CONVENTION 2021 COMMUNE DE LE PORT**MISSION D'ACCOMPAGNEMENT DES SERVICES DE LA COMMUNE
DE LE PORT EN MATIERE D'AMENAGEMENT ET D'URBANISME**

Bilan assistance technique 2020

ANALYSE PC PETITE POINTE

En vue de la réunion du 10 décembre 2020 Avis du CAUE sur les plans PC avant dépôt

EXEMPLE VOLUME ET COMPOSITION DE FAÇADES

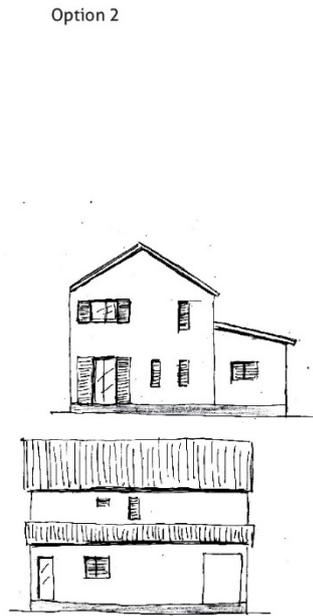
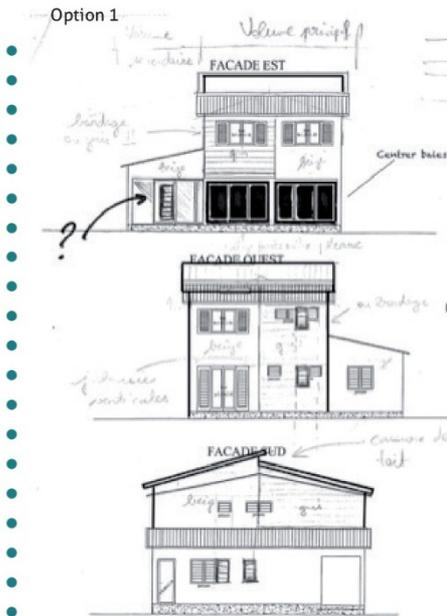
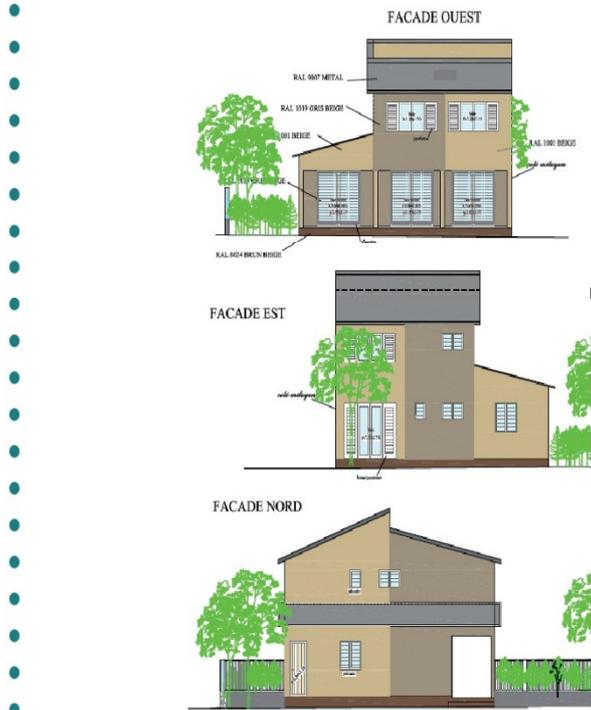
Le projet présente un volume massif et écrasé. Le CAUE propose des pistes d'amélioration d'allègement du volume et de composition de façade.

- cassure de toit ou 2 pans plus prononcés,
- ou changement de sens de faitage et pente plus prononcée,
- travail sur les compositions de façade,
- agrandissement de certaines ouvertures pour une meilleure ventilation naturelle,

EXEMPLE VENTILATION ET LUMIÈRE NATURELLE

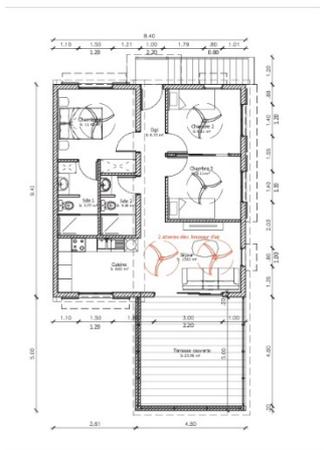
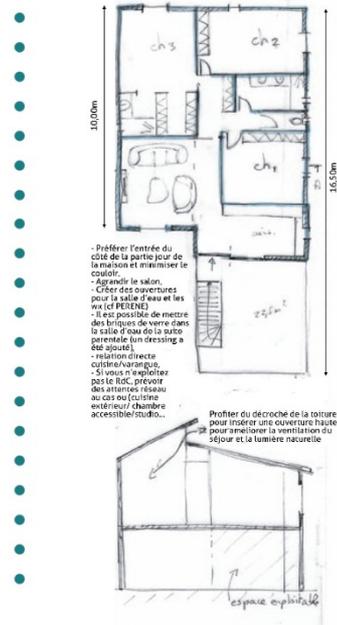
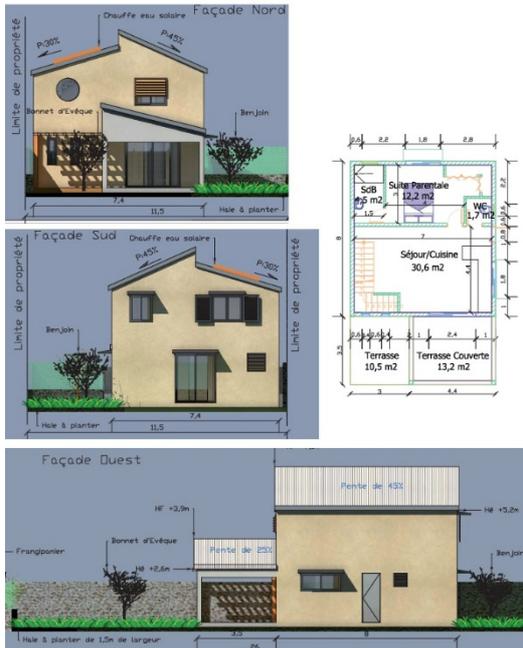
Les pièces de la maison ne s'organisent qu'à l'étage, pourquoi? De la surface perdue avec un certain coût constructif quand même, pas de rapport direct entre la maison et son jardin. Penser à l'évolution éventuelle des besoins dans le temps notamment en terme d'accessibilité : prévoir au moins des attentes de réseau et une hauteur suffisante pour pouvoir aménager le RdC dans le futur : studio, chambre accessible, cuisine extérieure, cellier...

Le projet présente 2 salle d'eau et wc sans ouverture directe alors que PERENE demande des ouvertures dans chaque pièce et VMC pour la salle d'eau et les wc admise qu'exceptionnellement et avec argument à l'appui.

Cependant, le projet prévoit des murs pleins évitant l'effet excessif des pilotis et permet une meilleure intégration du projet à son environnement.

EXEMPLE VOLUME, COMPOSITION INTÉRIEURE ET DE FAÇADES

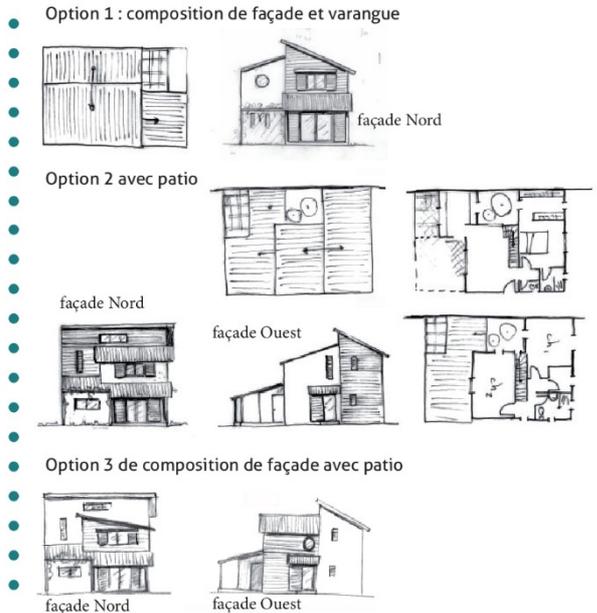
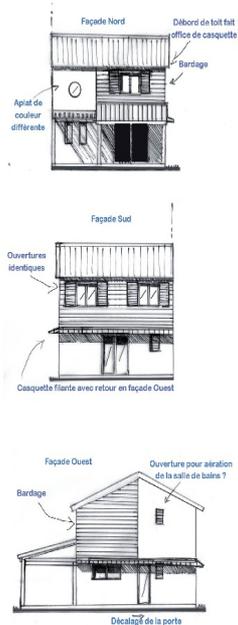
Le projet nécessite un accompagnement afin d'optimiser les espaces intérieurs et dans la recherche de meilleures proportions dans les volumes, le dessin des toitures, la composition des façades, le choix des protections solaires...

- Volume massif, problème de proportions, de vocabulaire, de composition de façades, façade Ouest déséquilibré

Option 4 toiture et composition de façade

- Adapter les protections solaires aux ouvrants, améliorer la ventilation naturelle, l'équilibre de porosité entre les façades,

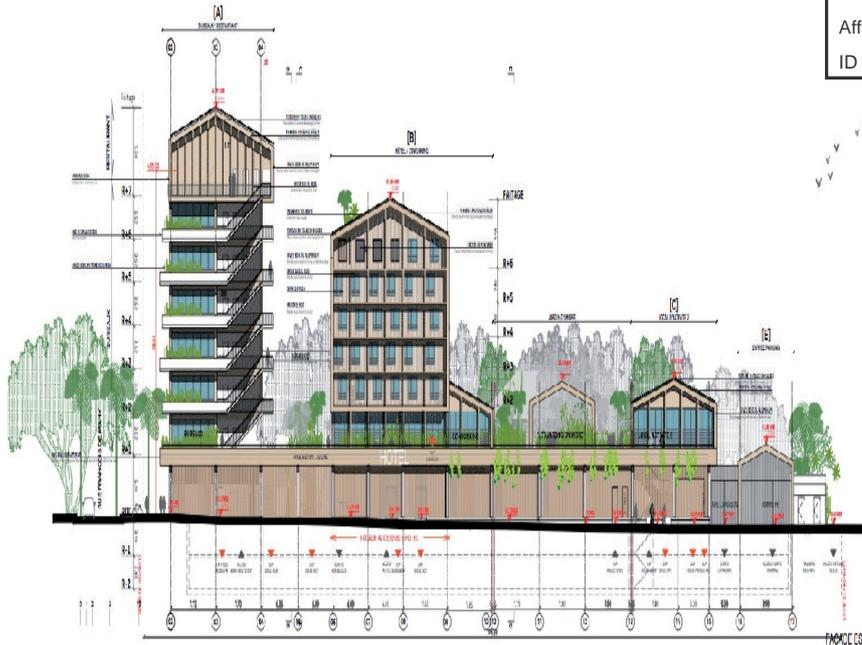
Les jardinières devant les bureaux proposent une faible profondeur et largeur pour obtenir la « couronne végétale intense ». **Quel volume des jardinières ?** et suffire à protéger les vitrages nombreux et tout hauteur notamment en façade Ouest et Est. Les débords de toit ne semblent pas assez importants pour protéger les ouvertures à l'Ouest et à l'Est. **Il manquerait des coupes d'est en Ouest sur les bureaux et l'hôtel pour mieux apprécier les dispositifs de protection solaire.**

L'organisation de l'hôtel ne permet pas une ventilation naturelle des locaux ni des dessertes intérieures (quid de l'éclairage naturel des dessertes des chambres). Fonctionnement en climatisation imposé.

En terme d'innovation, il reste dommage que le projet d'hôtel ne montre pas des solutions environnementales répondant à un confort avec une climatisation limitée, au moins pour les parties communes. **Même remarque**

Les propositions de traitement de la clôture du RdC, limite/fermeture du marché couvert et continuité avec la partie GMS restent à approfondir, cf réunion précédente, en juillet dernier. **Un traitement est proposé en bois avec un rythme vertical sobre. Quelle participation à l'animation de la rue et à interpeller le passant ? Le lien avec la partie halle dans le prolongement ? Une version précédente de champs de poteaux à une version très sobre ?**

Quel traitement particulier du RdC sur rue de Mahy pour interpeller le passant et l'inviter à entrer dans la halle ?
